Komunalne Przedsiębiorstwo Energetyki Ciepłej Sp. z o.o. ul. Ks. J. Schulza 5 85-315 Bydgoszcz	WARUNKI TECHNICZNE	EW/ 426 /2025
--	---------------------------	---------------

Dotyczy: warunków technicznych na wymianę armatury sieciowej w komorze K-32/1 Rejon Z-4 Koronowo

Dotyczy: warunków technicznych na wymianę armatury sieciowej w komorze K-32/2 Rejon Z-4 Koronowo

dotyczy: warunków technicznych na wymianę armatury sieciowej w komorze K-2180,
zlokalizowanej w rejonie ulicy Sucharskiego w Bydgoszczy

Załącznik: Schemat komory K-32/1

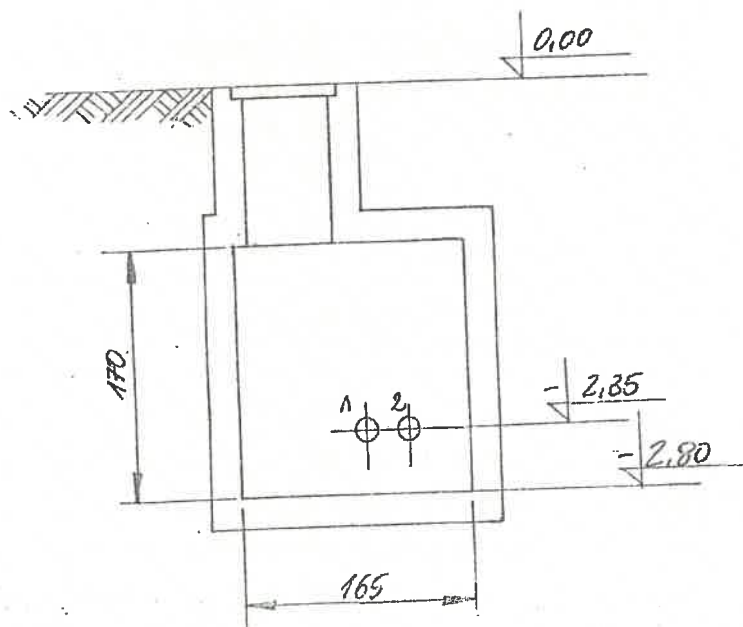
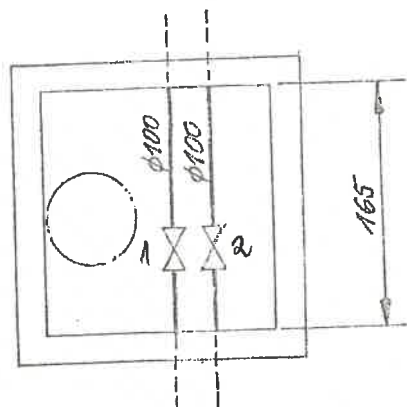
1. Wymiana obecnie zamontowanej armatury w komorze K-32/1, w typie i ilości:
 - a) wymiana istniejących 2 szt. zaworów kołnierzowych DN100 na zawory kulowe DN100 pełnoprzelotowe, kołnierzowe z dźwignią ręczną (oznaczenie na schemacie 1 i 2).

- b) Wymagania techniczne dla zaworów kulowych
 - Typ armatury odcinającej: zawory kulowe, w wykonaniu pełnoprzelotowym,
 - Zastosowanie armatury: odcinanie przepływu medium roboczego w obydwu kierunkach.

- Temperatura robocza 130°C.
 - Ciśnienie nominalne: 2,5 MPa.
 - Czynnik: gorąca woda.
 - Budowa korpusu: jednoczęściowy ze stali węglowej
 - Szczelność: pełna szczelność w obu kierunkach.

- Rodzaj materiału na korpus: stal węglowa.
 - Rodzaj materiału na wałek: stal nierdzewna.
 - Rodzaj materiału na kulę: kula wykonana ze stali odpornej na korozję

- Uszczelnienie kuli: teflon z dodatkiem grafitu
 - c) Dostarczona armatura winna posiadać:
 - deklarację zgodności z dyrektywą ciśnieniową PED
 - aprobatę techniczną ITB

Załącznik: *Schemat komory K-2180*

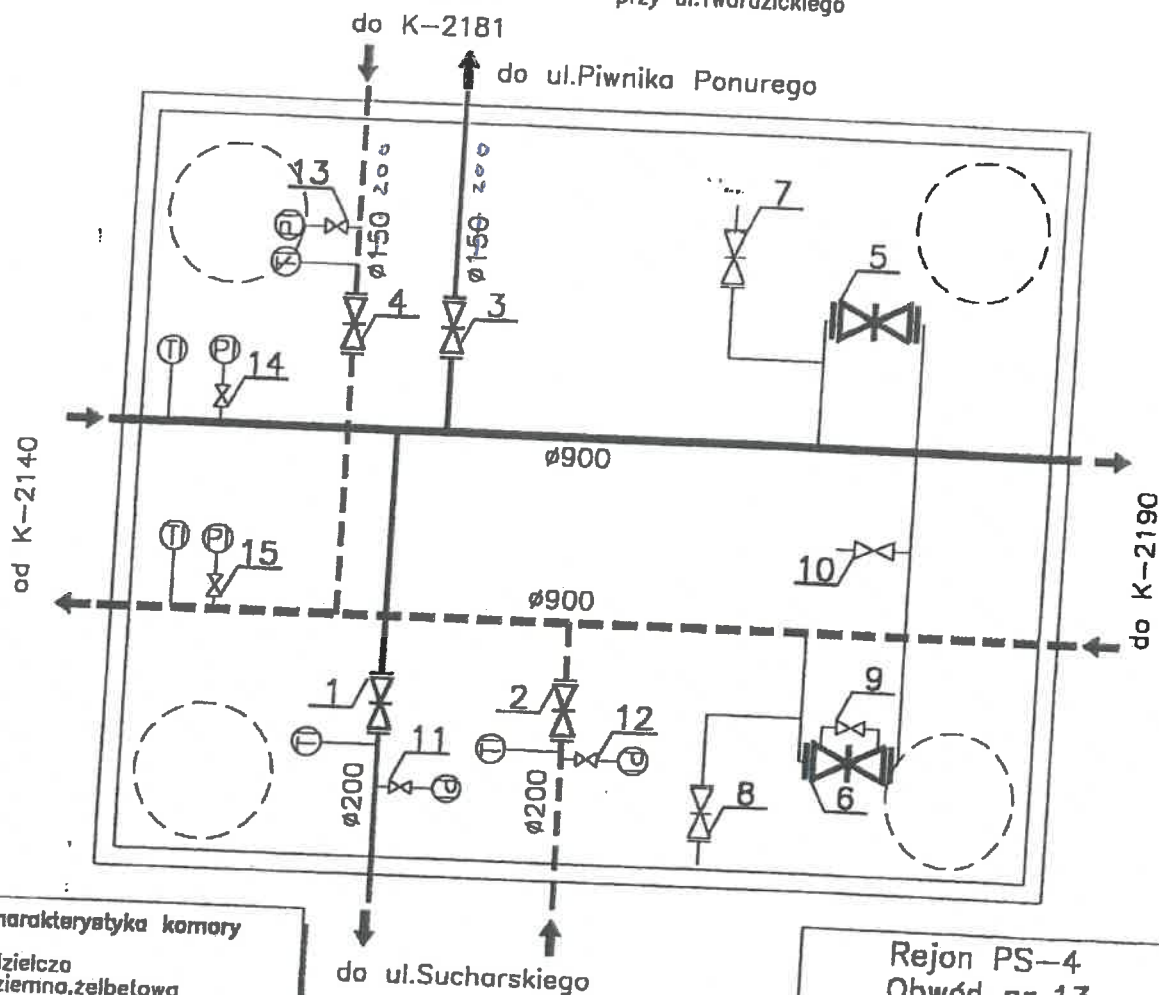
1. Wymiana obecnie zamontowanej armatury w komorze K-2180, w typie i ilości:
 - a) wymiana istniejących 4 szt. zasuw DN200 na zawory kulowe DN200 pełnoprzelotowe, z końcówkami do wspawania, z przekładnią ślimakową (oznaczenie na schemacie nr 1,2,3,4)

- b) wymiana istniejących 2 szt. zasuw DN250 na zawory kulowe DN250 pełnoprzelotowe, z końcówkami do wspawania, z przekładnią ślimakową (oznaczenie na schemacie nr 5,6)

- c) wymiana istniejących 2 szt. zasuw DN150 na zawory kulowe DN150 pełnoprzelotowe z końcówkami do wspawania z przekładnią ślimakową (oznaczenie na schemacie nr 7,8)

- d) wymiana istniejącego zaworu 1xDN20 na zawór kulowy 1xDN20 pełnoprzelotowy z końcówkami do wspawania (oznaczenie na schemacie 9)
 - e) wymiana istniejącego zaworu 1xDN50 na zawór kulowy 1xDN50 pełnoprzelotowy z końcówkami do wspawania (oznaczenie na schemacie 10)

- f) wymiana istniejących zaworów spustowych 2xDN25 na zawory kulowe mufowe 2xDN40 (oznaczenie na schemacie 7,8)
2. Wymagania techniczne dla zaworów kulowych

- Typ armatury odcinającej: zawory kulowe, w wykonaniu pełnoprzelotowym,
 - Zastosowanie armatury: odcinanie przepływu medium roboczego w obydwu kierunkach.

- Temperatura robocza 130°C.
 - Ciśnienie nominalne: 2,5 MPa.
 - Czynnik: gorąca woda.
 - Budowa korpusu: jednoczęściowy ze stali węglowej
 - Szczelność: pełna szczelność w obu kierunkach.

- Rodzaj materiału na korpus: stal węglowa.
 - Rodzaj materiału na wałek: stal nierdzewna.
 - Rodzaj materiału na kulę: kula wykonana ze stali odpornej na korozję

- Uszczelnienie kuli: teflon z dodatkiem grafitu
3. Montaż manometrów z kurkami manometrycznymi oraz rurkami syfonowymi w ilości 4 szt., manometry przemysłowe tarczowe metalowe o średnicy 160mm, przyłącze od dołu, klasa dokładności 1,6, medium: woda o temp. 130°C, zakres 0-1,6 MPa . Rurki syfonowe – PN25, stal konstrukcyjna.

4. Montaż termometrów w ilości 6 szt, termometry techniczne cieczowe proste o zakresie pomiarowym do 130⁰C, osadzone w tulejach z rur stalowych grubościennych bez szwu zabezpieczonych przed korozją lub ze stali nierdzewnej.
5. Miejsce montażu manometrów, termometrów wskaże Rejon Eksploatacji ZR-5
6. Dostarczona armatura winna posiadać:
 - deklarację zgodności z dyrektywą ciśnieniową PED
 - aprobatę techniczną ITB
